海蓝椰风东侧酒店项目

JDWH-01-D04 地块方案变更说明

海蓝椰风东侧酒店 规划及建筑方案变更设计

鸟瞰图变更说明

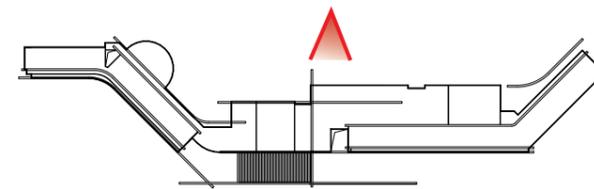
- 1、建筑高度保持45米，两栋塔楼间距由35米扩大至66米，空间比例更加舒展；
- 2、塔楼整体面宽减少，减少对城市空间的压迫；

海岸线人视图变更说明

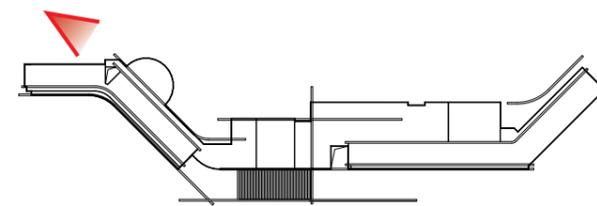
- 1、塔楼布局整体面宽减少，天际线更加灵动；
- 2、建筑语言更加清晰有力；
- 3、塔楼立面构成虚实结合，张弛有度。

沿海面人视图变更说明

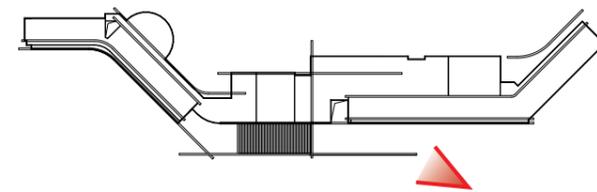
- 1、形体更规整，简洁有力；
- 2、色彩以浅色为主色调，局部深色装饰，体量感轻盈。

庭院人视图变更说明

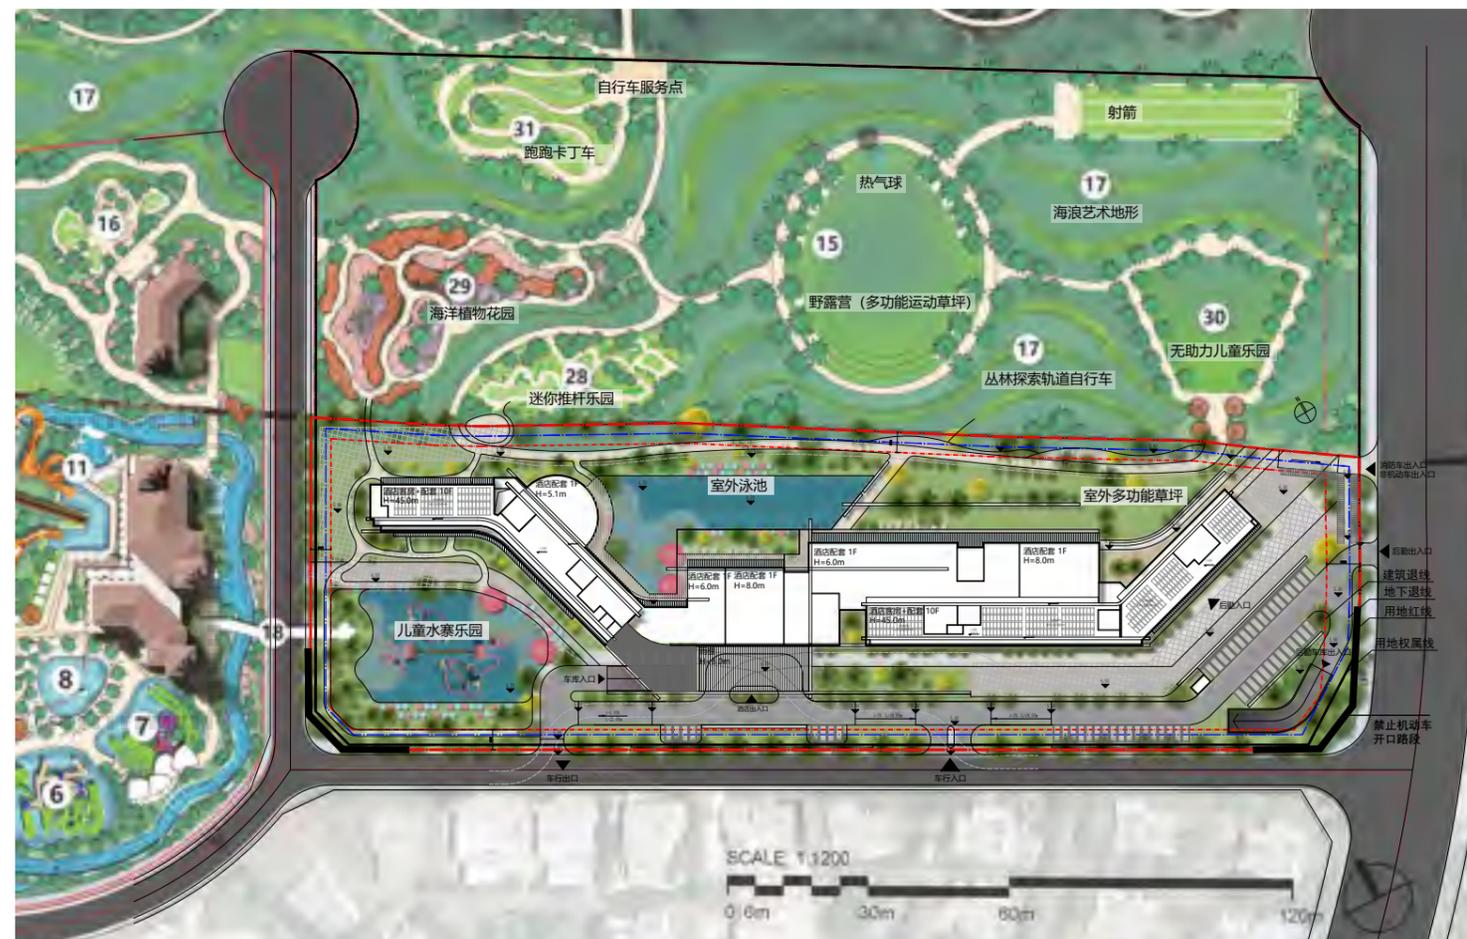
- 1、阳台及走廊采用简洁的横向线条；
- 2、塔楼片墙采用米白色仿石铝板材料，提升立面质感，并结合客房区横向深色仿石涂料模仿海口当地暗色火山岩效果，强化在地性；
- 3、裙房部分采用米白色石材，凸显典雅大气的气质。

地下一层平面变更

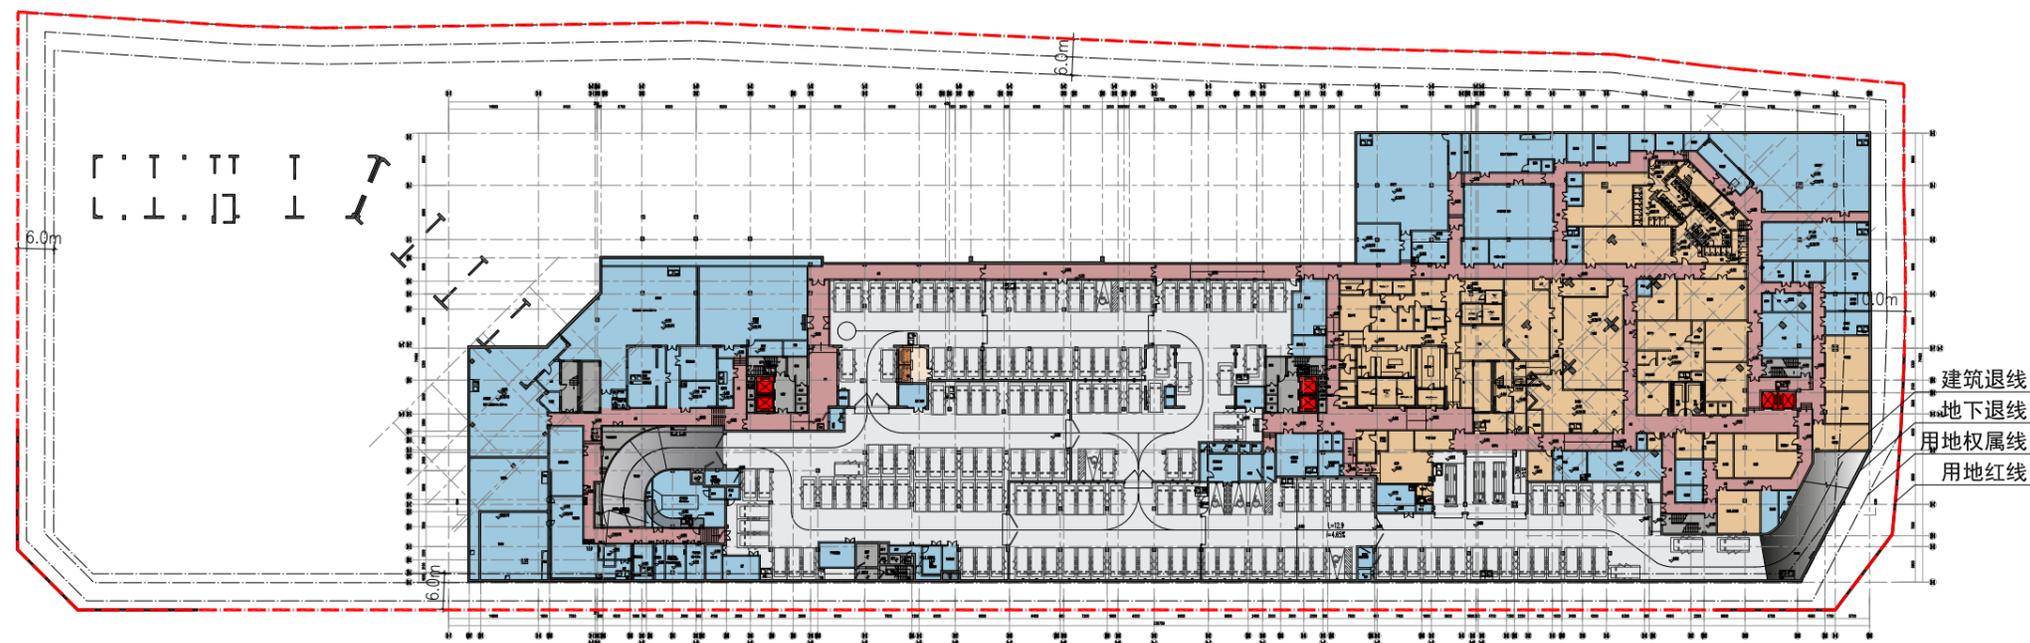
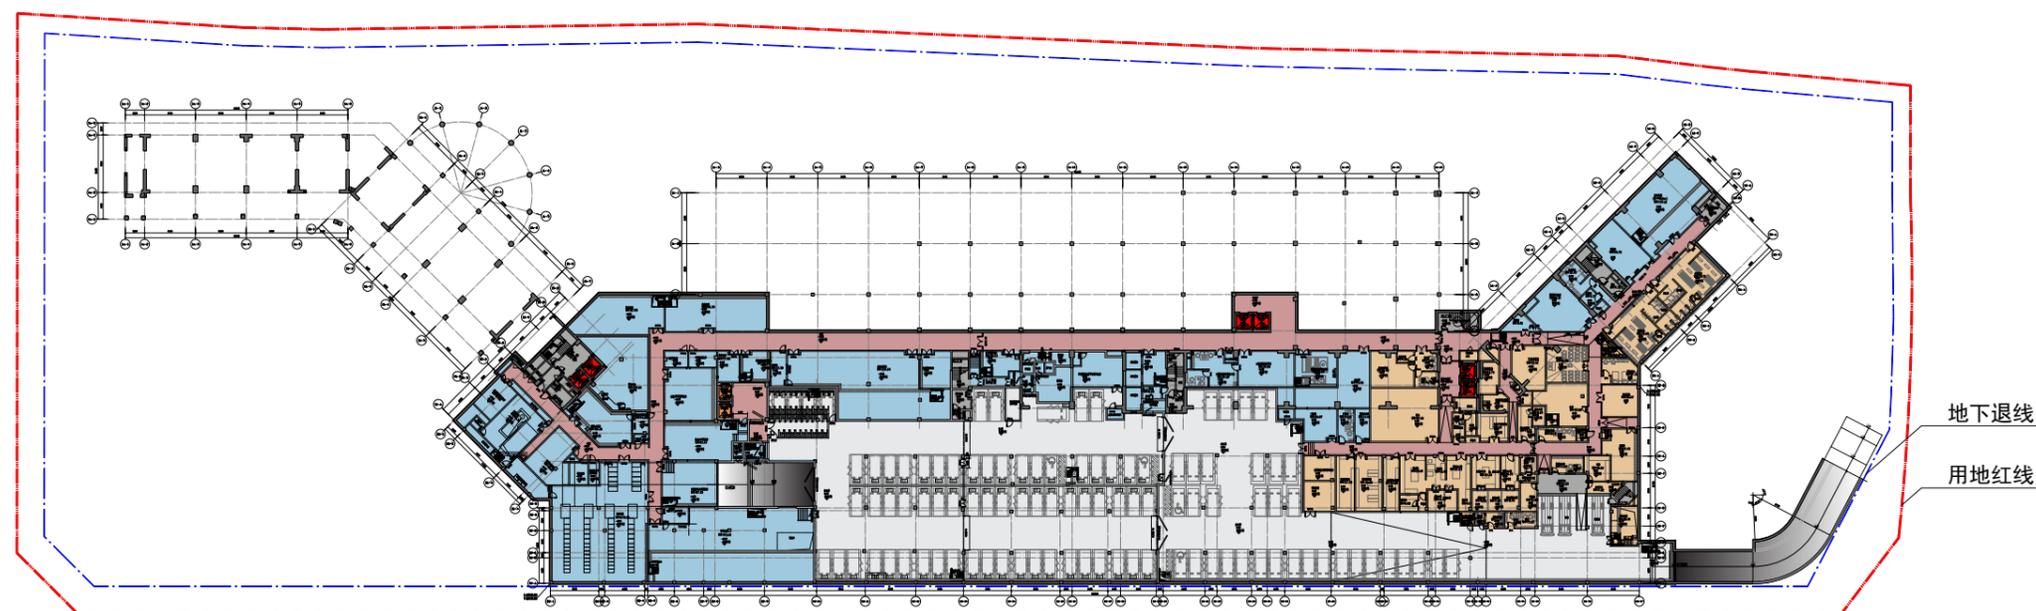
- 1、地下一层轮廓调整，面积由13824.95m²变更为8710.13m²（减少5114.82m²）；
- 2、地下停车位由原158个调整为104个。

一层平面变更

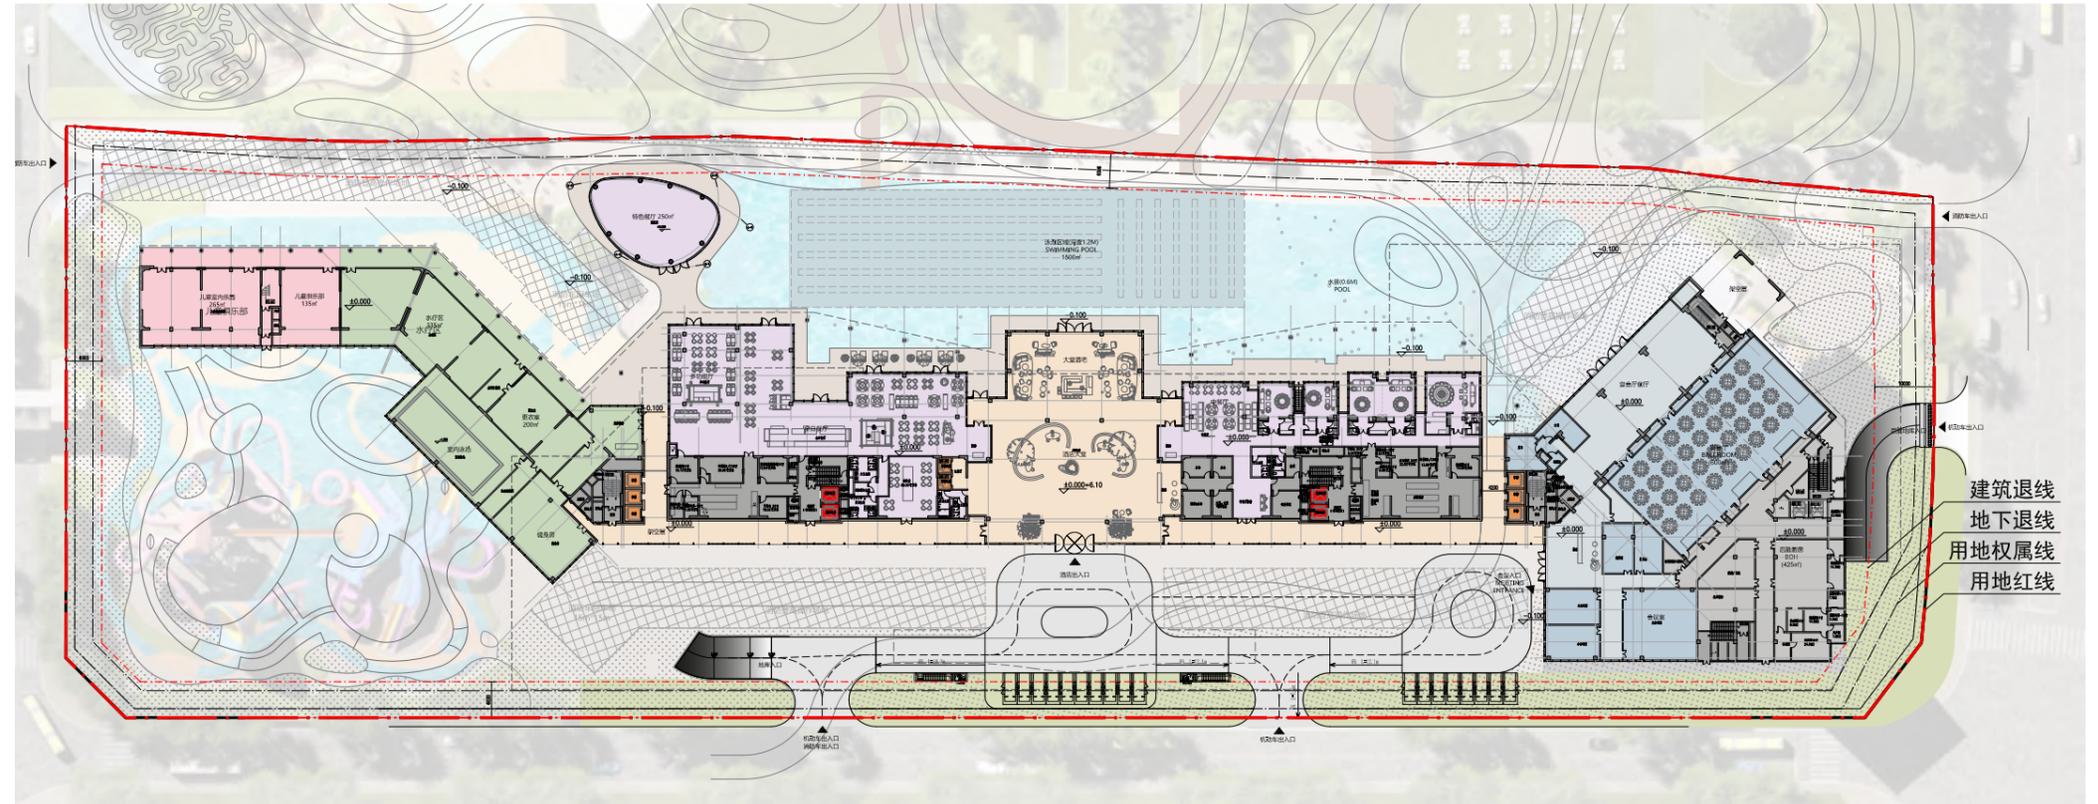
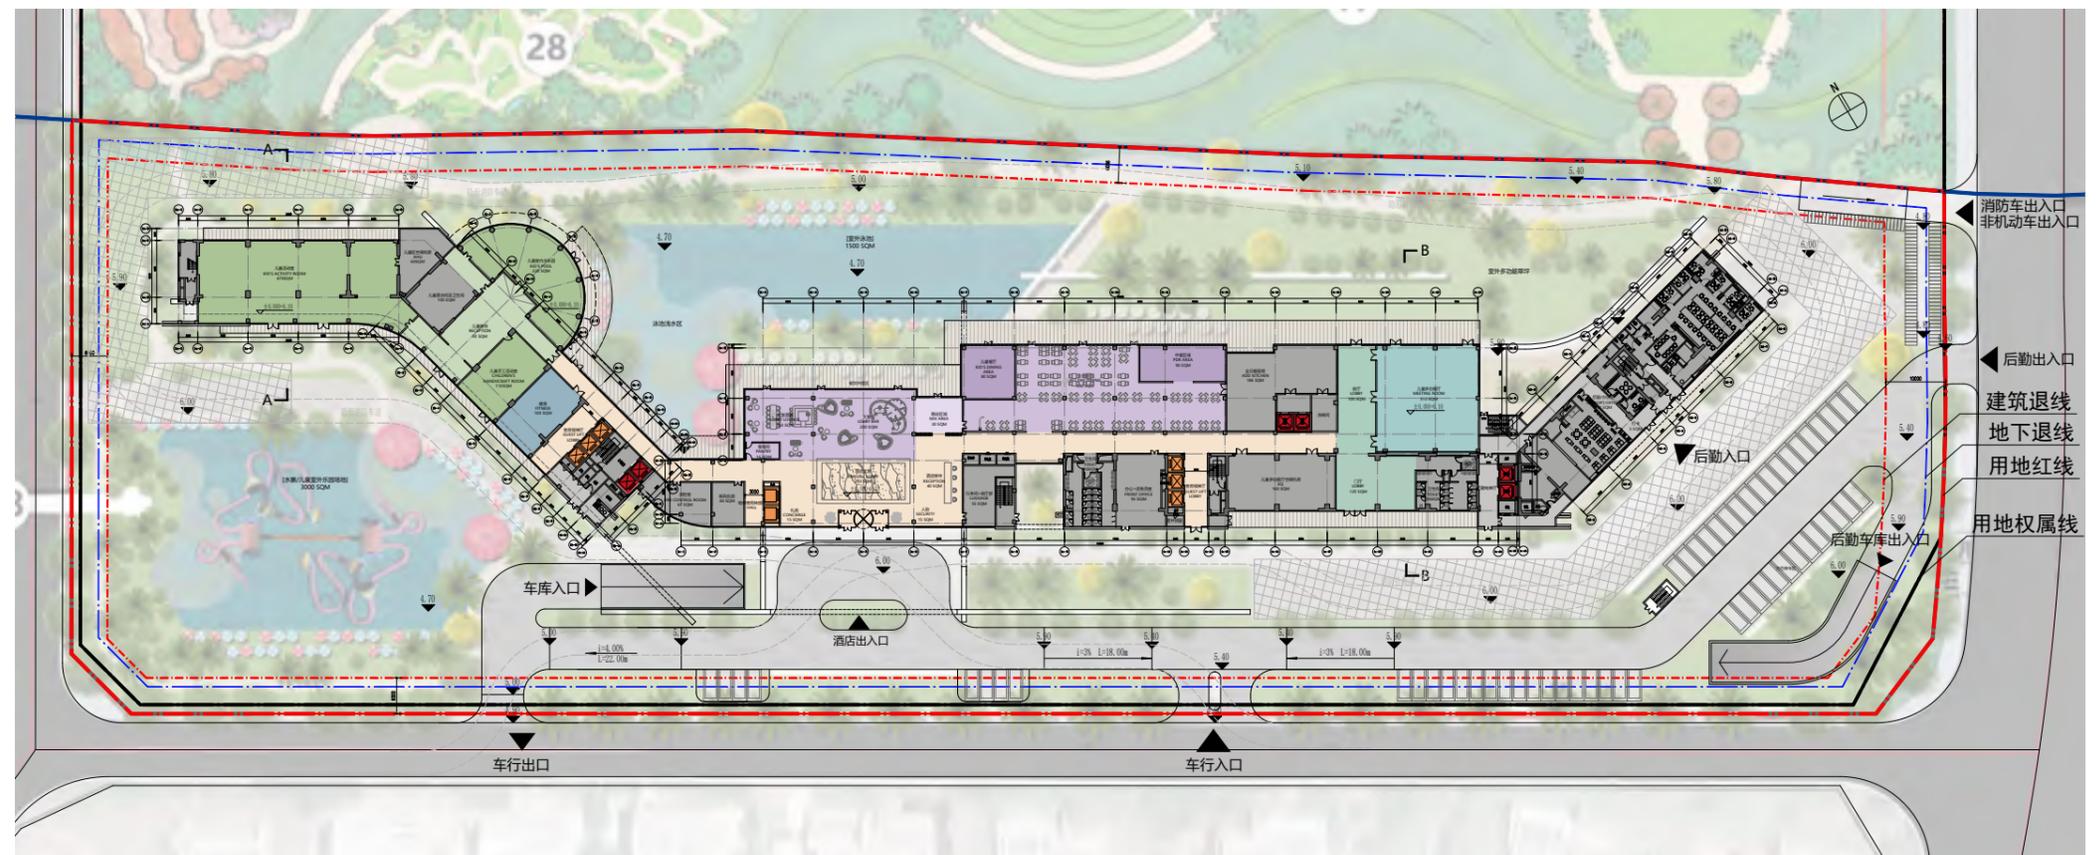
- 1、裙房轮廓调整；
- 2、平面功能调整，取消中餐厅改为中餐包房，扩大室内儿童乐园和新增儿童多功能厅，增加后勤区；
- 3、消防扑救面区域调整为连续区域；
- 4、场地车道及落客区调整，客用地库坡道由酒店入口雨棚东侧改为西侧，停车流线更流畅；
- 5、地面停车位由18个增至56个。

标准层平面变更

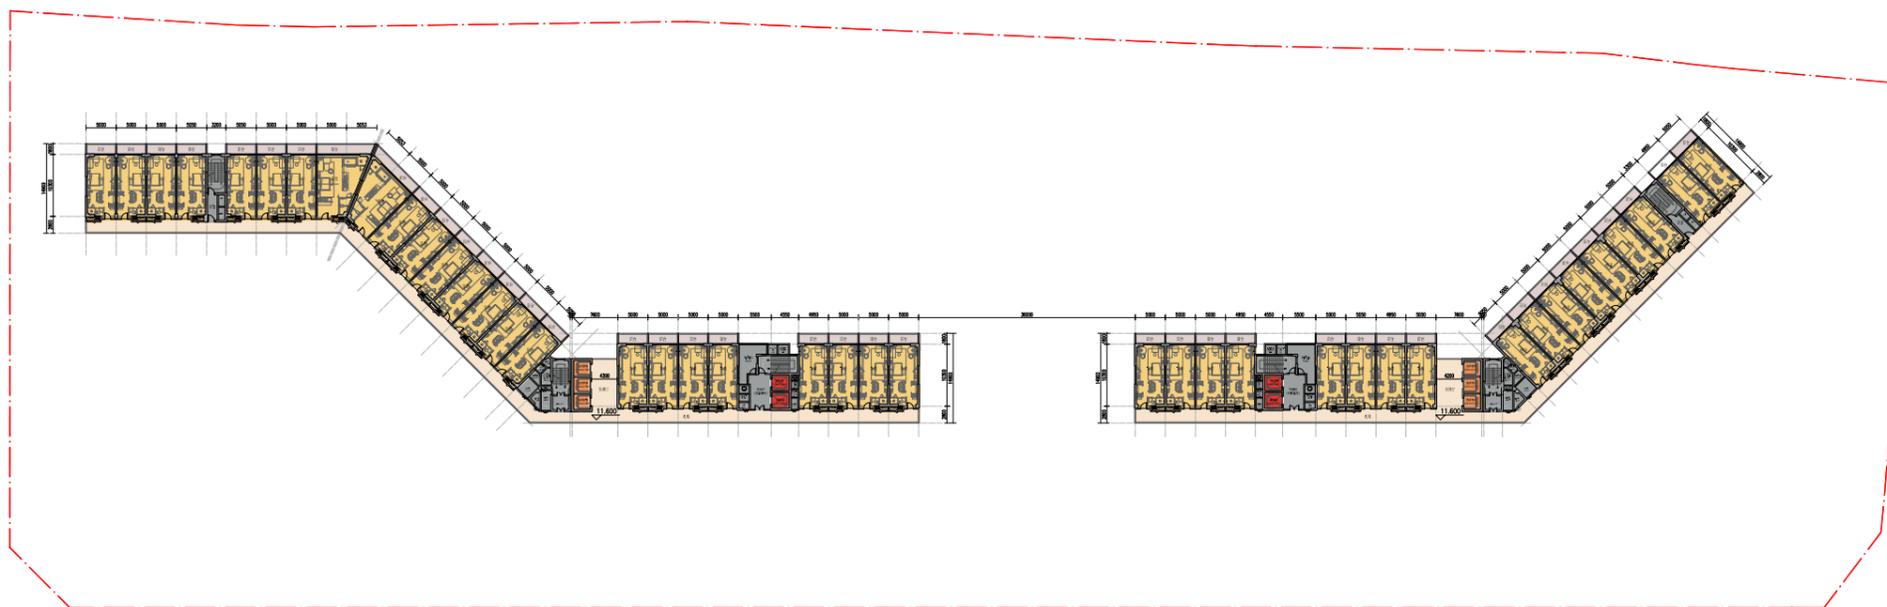
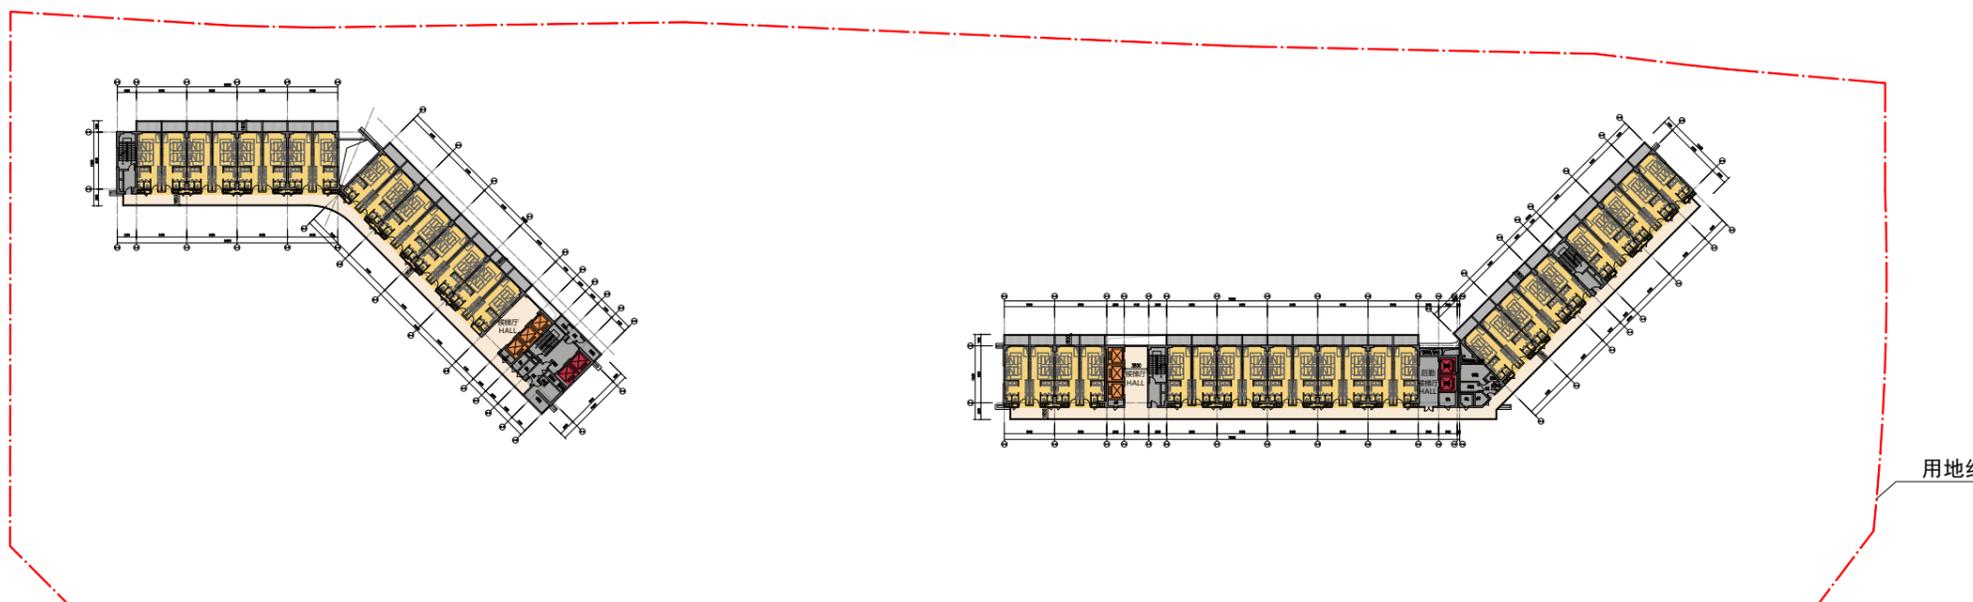
- 1、两座塔楼长度调整，增加塔楼间距；
- 2、客房面宽由5.0m调整为4.5m；
- 3、阳台及走廊边缘由纯线形调整为带圆弧倒角折线形。
